## RESOLUCION No. 2681

**ARMENIA QUINDIO, 13 DE OCTUBRE DE 2023**

**"POR MEDIO DEL CUAL SE NIEGA UN PERMISO DE VERTIMIENTO DE AGUAS RESIDUALES DOMÉSTICAS PARA DOS VIVIENDAS CONSTRUIDAS EN EL PREDIO 1) LT 1 VEREDA LA CRISTALINA MUNICIPIO DE CIRCASIA Y SE ADOPTAN OTRAS DISPOSICIONES"**

**"CONCEPTO TÉCNICO PARA TRÁMITE DE PERMISO DE VERTIMIENTO CTPV-291-2023**

**Imagen 1. Localización del vertimiento**  
Fuente: Google Earth Pro

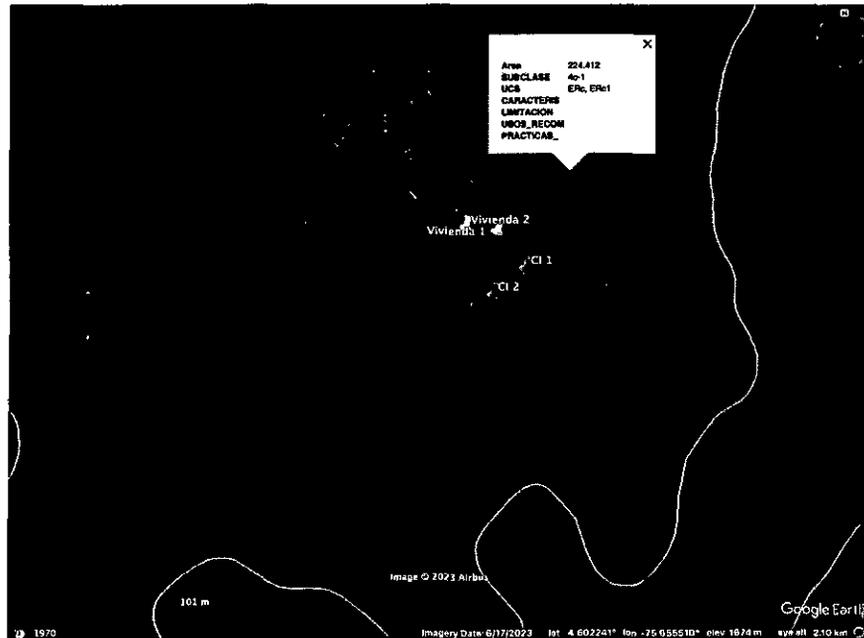
Según lo observado en Google Earth Pro, se evidencia que el punto de descarga se encuentra por fuera de polígonos de Suelos de Protección Rural y de Áreas y Ecosistemas Estratégicos. Además, se evidencia que dicho punto se encuentra ubicado sobre suelo con capacidad de uso agrológico 4c-1 (ver Imagen 2). No se observaron nacimientos ni drenajes superficiales en el área de influencia directa de la disposición final.
